Enquête publique - Révision du RRU

Avis du Collectif Accessibilité Wallonie Bruxelles (CAWaB)

A l'attention de Bruxelles Patrimoine et Urbanisme (BUP) / Mont des Arts 10-13, 1000 Bruxelles
Envoyé par email à rru-gsv@urban.brussels, le 11 avril 2019

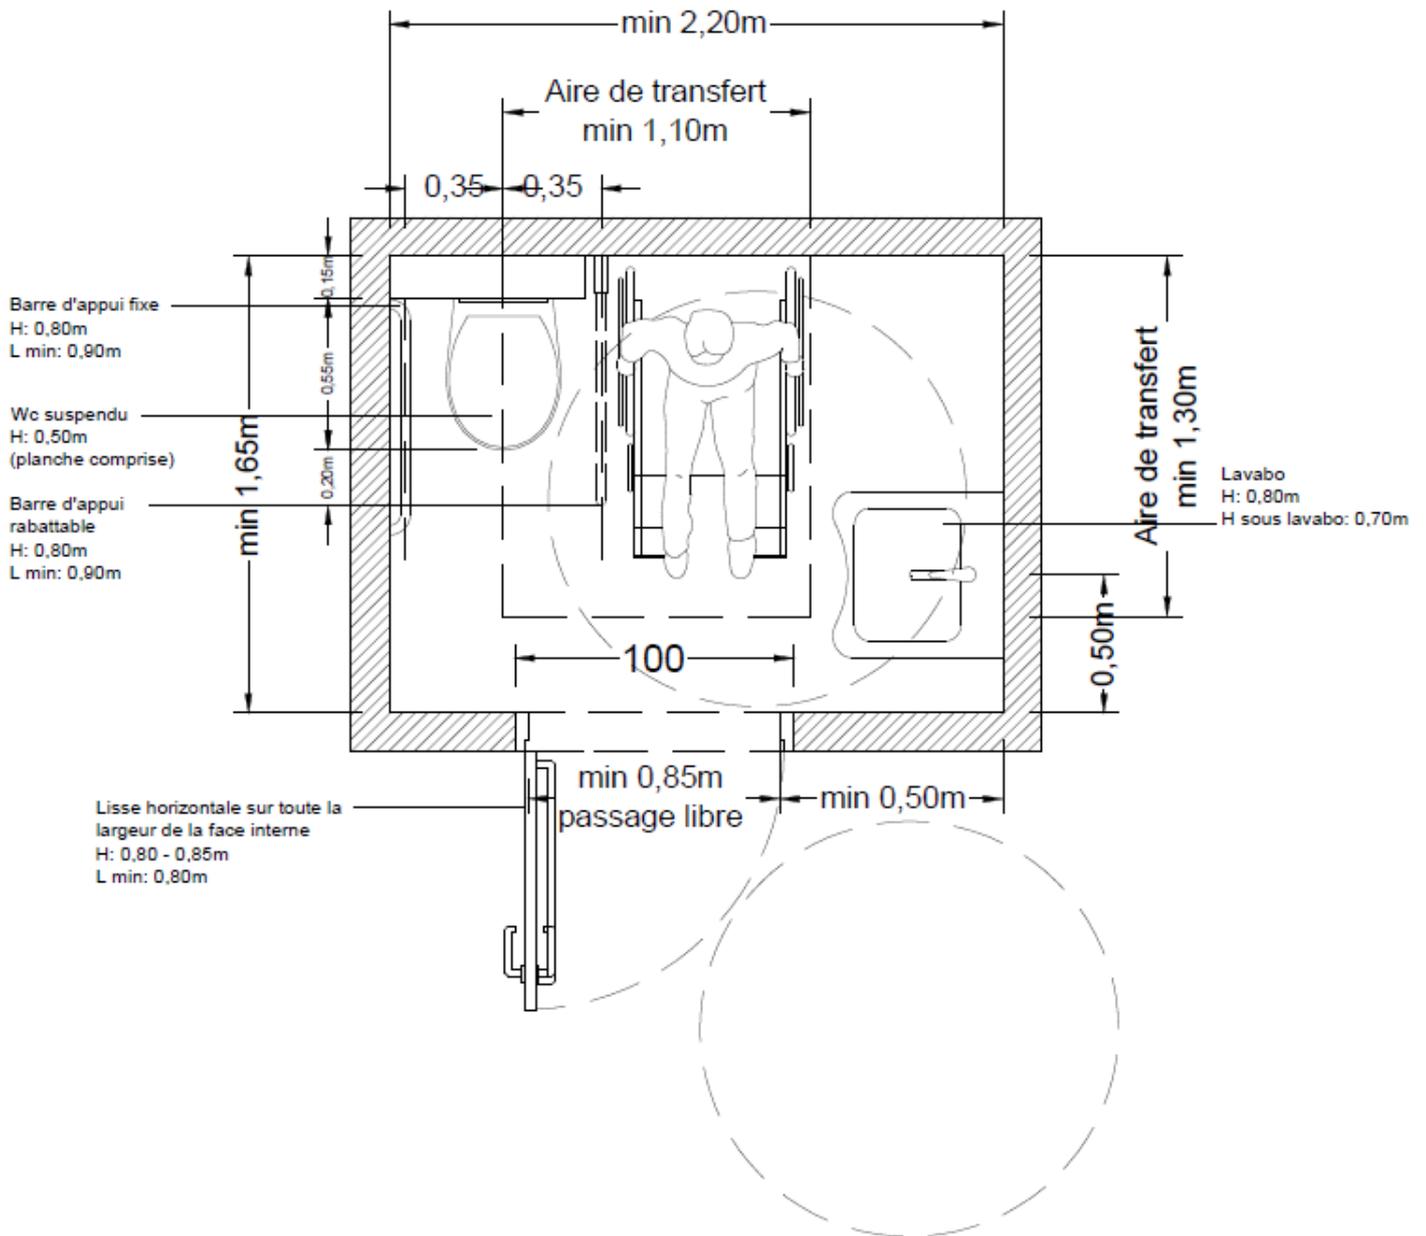
Il est prioritaire d'ajouter le lavabo au croquis ! Le Croquis n°2 permet d'illustrer le présent article (et pas uniquement le paragraphe) et est à ajouter en fin d'article 13.

Pour une utilisation possible du lavabo il est primordial de préciser que la distance entre le mur latéral et la robinetterie est de **50 cm minimum** :

Afin de garantir le dépassement de 20cm minimum de la barre d'appui par rapport à la cuvette, il est nécessaire de prévoir des barres d'appui de 80cm à partir du bâti support.

*§ 7. Un lavabo d'une profondeur de 0,60 m est placé à l'intérieur de la toilette adaptée, à une hauteur maximale de 0,80 m. Un espace est laissé libre sous le lavabo, d'une profondeur et d'une hauteur de 0,60 m et 0,70 m respectivement.
Un passage libre minimal de 0,90 m de large est prévu entre la cuvette et le lavabo. Lorsque le lavabo est monté dans un coin intérieur, la distance entre la robinetterie et le mur latéral est d'au moins 0,50 m.*
